Tabela/matriz de Concertação com a CCDRLVT.

Designação do Plano: **Alteração do Plano de Pormenor da Tapada - PCGT 472**

Processo CCDRLVT: **150.10.400.00065.2020**

Concelho: **Ourém**

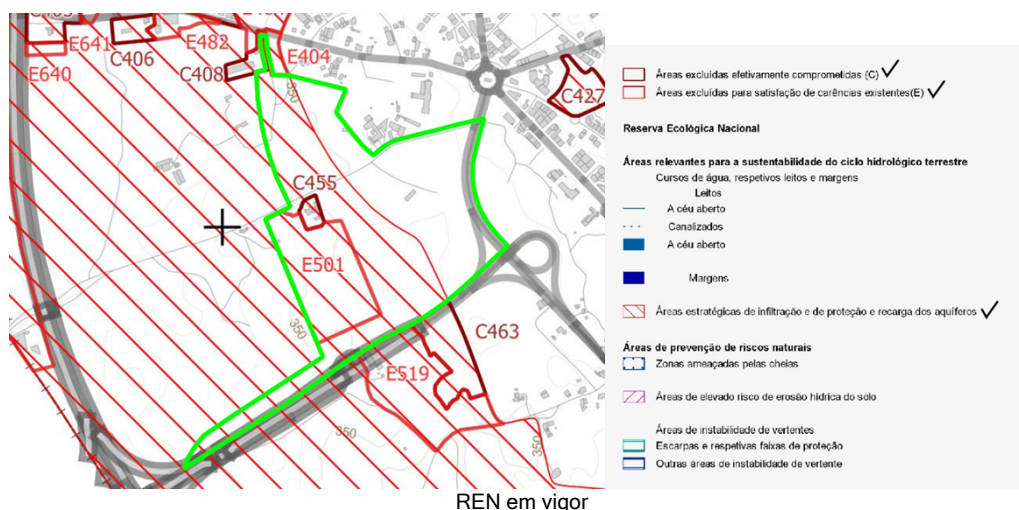
3 - Relatório, pag.13 - Justificação da alteração nos domínios dos Riscos e Geologia do local.	3- <u>Refere a CM:</u> Não acolhido. O tema dos riscos e geologia é refletido no parecer emitido pelo LNEG; cujas recomendações / orientações serão ponderadas na fase de avaliação dos anteprojetos apresentados.	3 - Parcialmente adequado.	3 - Em sede de planeamento e porque se trata de uma alteração de um PP em vigor, devia constar da proposta o seu enquadramento completo nos vários descritores aplicáveis, também nos Riscos (perigosidade sísmica; perigo de incêndio) e Geologia do local, para apreciação de todas as entidades.
4 - Relatório, pag.13 - Justificação do modelo adotado na presente alteração que preconiza um aumento da área de impermeabilização global de 47.056m ² para 62.369m ² . Apesar da subalínea ii) da alínea b) do n.º2 do artigo 101º do PDMO hoje em vigor, permitir que a percentagem	4 - <u>Refere a CM:</u> <i>Não acolhido. Neste momento e tratando-se de equipamentos que não tem um projeto de arquitetura suficientemente desenvolvido (sendo o seu programa base muito genérico e abrangente) a alteração quanto à percentagem</i>	4 - Parcialmente adequado.	4- Continua por justificar no caso concreto deste PP, a necessidade de aumentar a possibilidade de impermeabilização de 47.056m ² para 62.369m ² .

máxima de impermeabilização do solo seja de 75%, importaria justificar o aumento muito significativo da área de impermeabilização não só para os equipamentos a localizar na UE I, como para o Quartel dos Bombeiros na EU II.	<i>máxima de impermeabilização fundamenta-se exclusivamente numa opção de uniformizar (quando possível) os parâmetros de aproveitamento urbanístico entre os diversos Planos Municipais de Ordenamento do Território.</i>		
5 - Relatório, pag.13 -Justificação da alteração no contexto do Decreto Regulamentar n.º 15/2015, de 19 de agosto.	5 - <u>Refere a CM:</u> <i>Acolhido. Esta matéria encontra-se vertida no ponto 7.2.3 O Limite de intervenção do Plano. No entanto, foi revisto o ponto 6 Enquadramento do PPT no PDMO.</i>	5 - Parcialmente adequado	5 - Não é perceptível o enquadramento proposto em termos de qualificação do solo, para os “Espaços residenciais a manter”, que constam da planta de implantação e do artigo 9.º do PP, mas não constam do artigo 7.º do PP, nem do PDM em vigor. Acresce que o artigo 25.º do Decreto Regulamentar n.º 15/2015 não prevê a designação de “Espaços residenciais”.
